PROJECT: Uitbreiding van een eengezinswoning met een extra slaapkamer

PLAN: Nieuwe Terreinprofiel 2 - 2

BOUWPLAATS:
Hortensiastraat 85
9000 Gent

DOSSIER : 917-25
PLANNR: BA_HORT85_T_N_2
DATUM : 19/12/2025
SCHAAL : 1/200
BLAD : 14/22

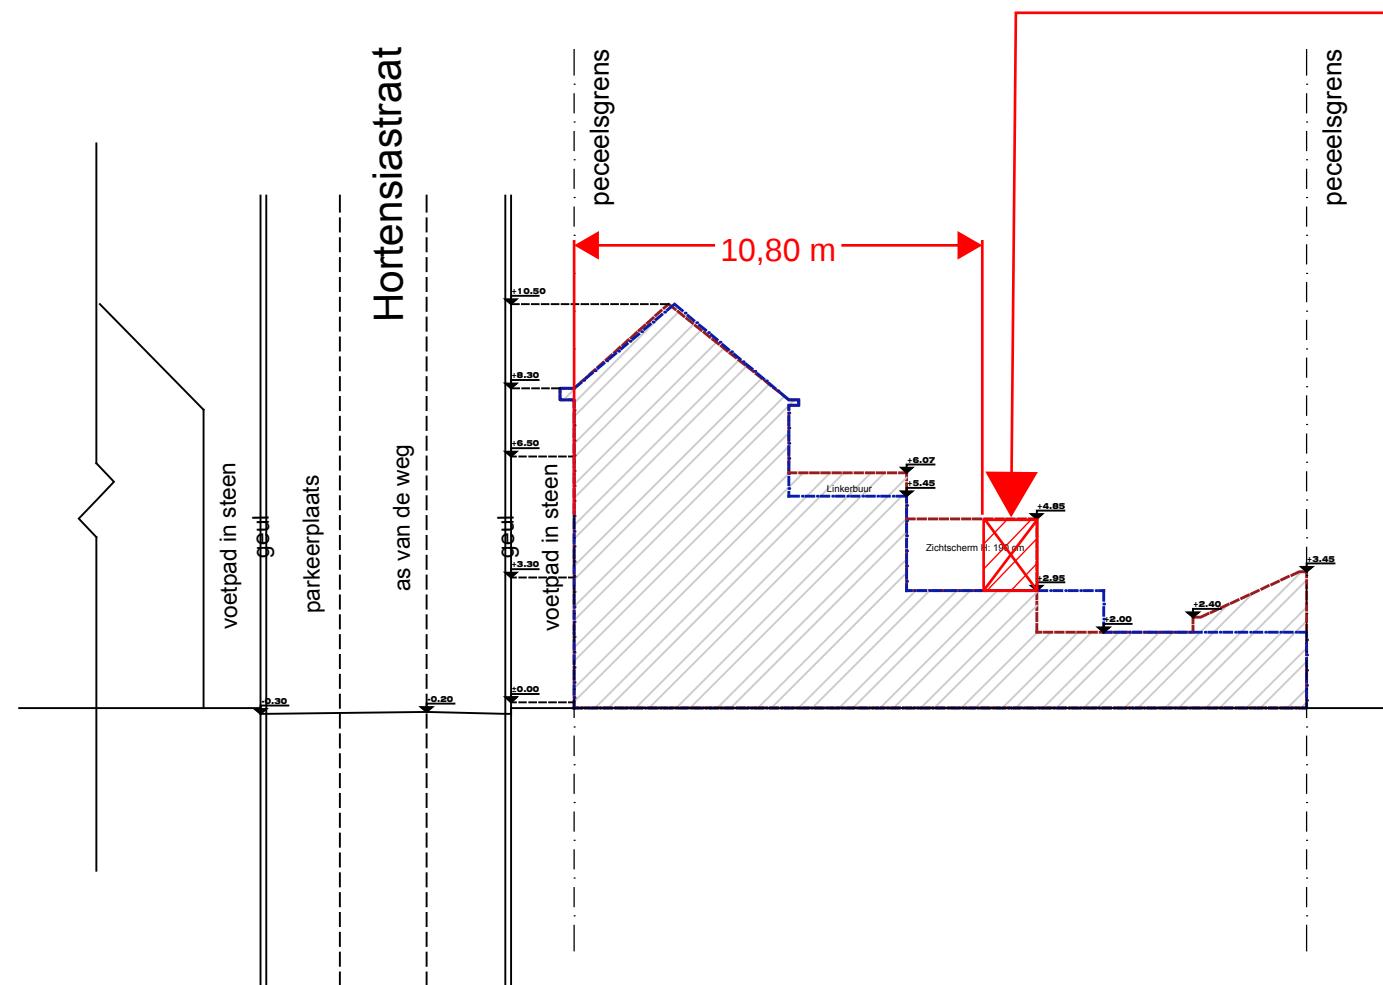
Het dakterras mag maximaal 2m dieper voorzien worden t.o.v. de linker aanpalende, met een maximale bouwdiepte van 10,8m (gemeten vanaf de rooilijn).

Het dakterras dient voorzien te worden van een balustrade van min. 1,1m hoog als afscheiding tot het achterliggende platte dak.

Het overige deel van het platte dak (dieper dan 10,8m) dient integraal ingericht te worden als ontoegankelijk groendak. Dit groendak mag enkel toegankelijk zijn in functie van onderhouds- of herstellingswerken.

**ZIE BIJZONDERE
VOORWAARDE(N)**

Uitgesloten uit de vergunning

- Het integraal inrichten van het platte dak als dakterras
- Het bijkomend ophogen van de scheidingsmuren in functie van zichtscheren voor dit dakterras dieper dan 10,8m gemeten vanaf de rooilijn.
